深圳捷永通科技有限公司

TYPE NO.		TITLE:	
型号: JYTH556410-213A		名称: 半圆铜柱	
>120	± 0.50	ANGLE	$\pm 1^\circ$
>30~120	± 0.30		
>6~30	± 0.20	APPD.	核准:
0~6	± 0.10	CHKD.	审核:
WATL.		DR.	设计:
材质: H59	重量:	肖立锋	
SCALE: FULL		PAGE: 1/1	
UNIT: mm[inch]		REV.: Rc	
DWG. NO.: DW129-0			
图号:

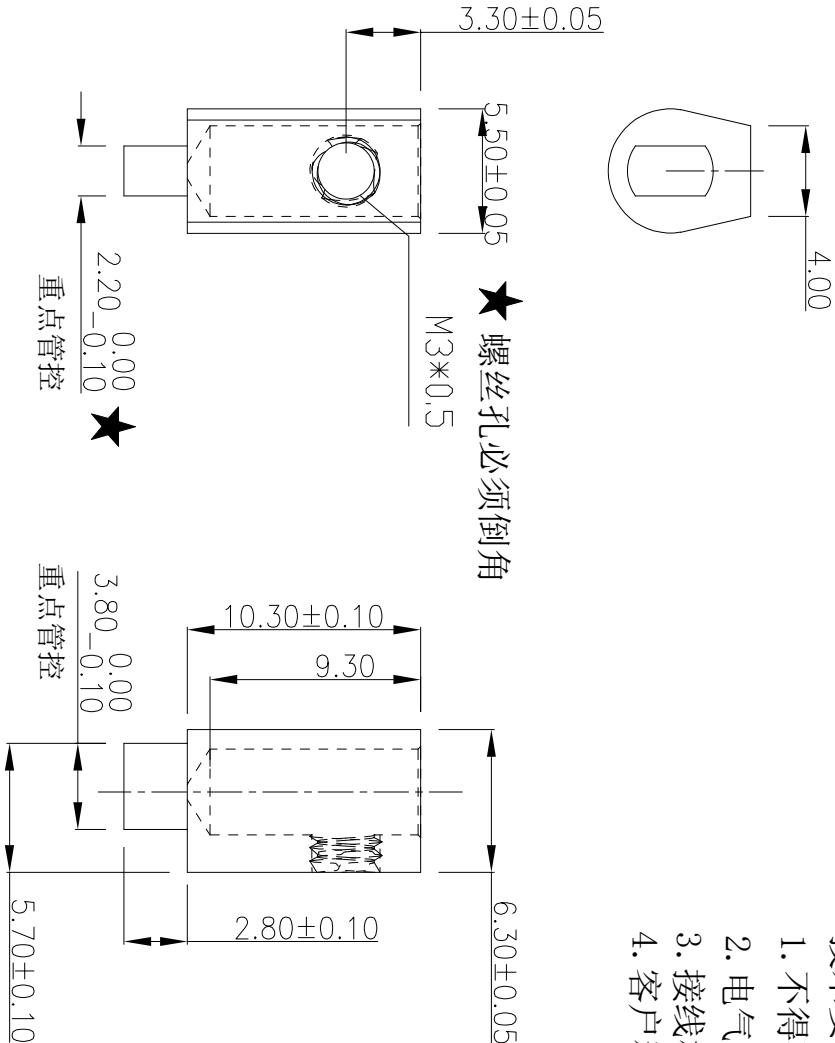
REV.	ECN NO.	REVISE NO.	REVISER	APPD.
版次	ECN 编号	处数	修订者	核准
Rc	修改螺丝孔定尺寸，3.0改成2.5
